平成 30 年 5 月 21 日
日本原子力発電株式会社

東海第二発電所 審査資料における通常運転時の原子炉格納容器内 床ドレンサンプへの流入量の単位記載について

東海第二発電所 審査資料における原子炉格納容器内床ドレンサンプへの
流入量の単位記載に係る水平展開について

図1 ペDESTAL概要図

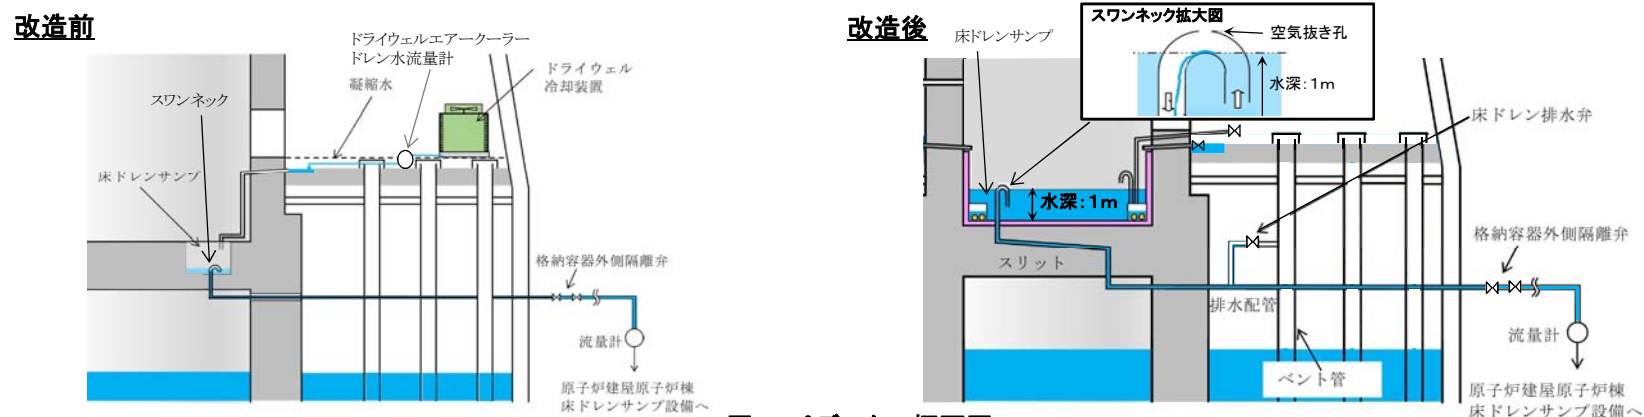
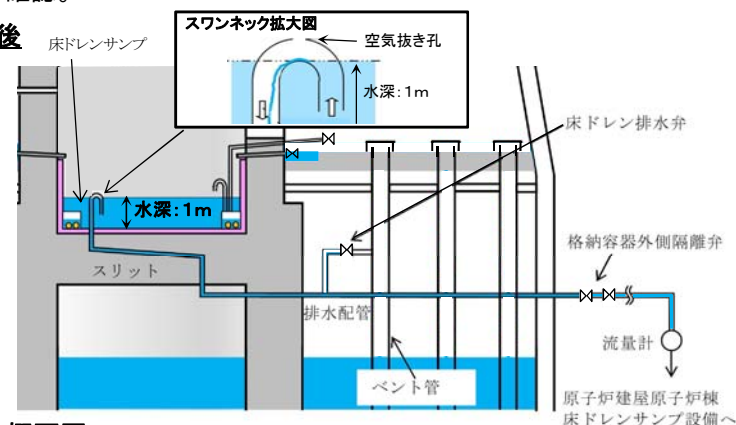
平成 30 年 5 月 16 日工事計画認可申請の「原子炉格納容器内の原子炉冷却材の漏えいを監視する装置の構成に関する説明書並びに計測範囲及び警報動作範囲に関する説明書」に係るヒアリングにおいて、通常運転時の原子炉格納容器内床ドレンサンプへの流入量は少量と説明した際に、平成 30 年 5 月 15 日審査会合資料に記載している床ドレンサンプへの流入量（通常運転時に発生するドライウエル内ガス冷却装置からの凝縮水量は約 0.2～6.8 m³/h）と整合が取れていないとのご指摘を受けた。

技術的能力「添付資料1.8.7 ペDESTAL(ドライウエル部)内の水位管理方法について」、「添付資料1.8.9 原子炉起動前及び通常運転時におけるペDESTAL(ドライウエル部)内の水位について」及び有効性評価「添付資料3.2.3 ペDESTAL(ドライウエル部)内の水位管理方法について」において、通常運転時における原子炉格納容器の床ドレン配管からペDESTAL内へ流入する床ドレン水量の実測値単位が異なっていたが、通常運転時に床ドレン水が発生し常時ペDESTAL内の床ドレンサンプに流入し、スワンネックから原子炉建屋原子炉棟床ドレンサンプ設備へ排出されることから、ペDESTAL内水位が約1mに維持できるという結論に影響はない。

※2 通常運転時に発生するドライウェル内ガス冷却装置からの凝縮水量は約0.2～6.8m³/h(2004年4月30日～2011年3月11日実測値)

※2 通常運転時に発生するドライウェル内ガス冷却装置からの凝縮水量は約0.2~6.8L/h(2004年4月30日~2011年3月11日実測値)
